**Sres. Empresa
OFERENTES****CIRCULAR N° 2.- SIN CONSULTA****Ref.: LICITACIÓN PÚBLICA N° 07/2024**

*READECUACIÓN DE BAÑOS REPARACIONES DE CUBIERTAS,
DESAGUES Y TERMINACIONES ESCUELA N° 34 MARTÍN MIGUEL DE
GUEMES – CIUDAD DE CHAJARÍ – DPTO FEDERACIÓN – PROVINCIA
DE ENTRE RÍOS. -*

A través de la presente se realizan aclaraciones y correcciones al pliego publicado.

Los sectores a intervenir se observan en plano N° 3.

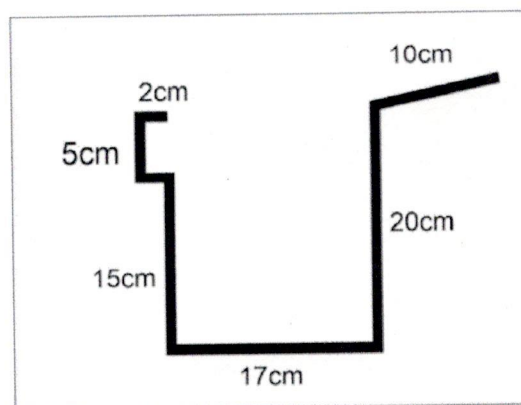
CUBIERTA**Ítem 4.2 De chapa H°G° c/ aislante c/aluminio y autop.**

Corrección en pliego:

ITEM 4.2 – De chapa H°G° N° 25 c/ isolant 10 c/ alum. y autoperf.

La cubierta será del tipo liviana, de chapa galvanizada n°25 del tipo sinusoidal sobre entramado metálico existente (ver Cómputo y Presupuesto y Planos respectivos). Las chapas se colocarán según planos y sin cortes, siendo una sola chapa que vaya desde el empotramiento en la carga hasta el extremo y se superpondrá no menos de 1 ½ ondas en el

Entre la chapa y las clavadoras se colocará una membrana aluminizada de 10mm de espesor de marca reconocida ISOLANT T.B.A. 10, o similar calidad y tipo. Entre membrana y membrana se aplicará un solape autoadhesivo.

Como cierre hermético, se empleará bandas selladoras de espuma de poliuretano.

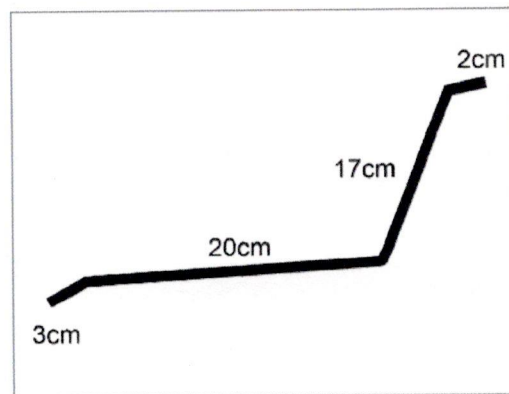
Ítem 4.3 De Canaleta de chapa H°G° N° 22.

Corrección en pliego:

ITEM 4.3 – Canaleta de chapa H°G° N° 22

Como terminación de la cubierta de chapa sinusoidal se colocarán nuevas canaletas de chapa galvanizada N°22, con todos sus accesorios de colocación y sus respectivas bajadas, las cuales deberán cubrir toda la longitud de borde de la chapa. (según Plano de Detalle). La sección transversal de la misma no deberá nunca ser menor a 350cm².

En memoria descriptiva se detalla más sobre este ítem, se establece el reemplazo de las canaletas y las descargas verticales que dan hacia el patio de juegos en el nuevo cuerpo de aulas ubicadas sobre Avda. 1° de Mayo, ver memoria descriptiva.
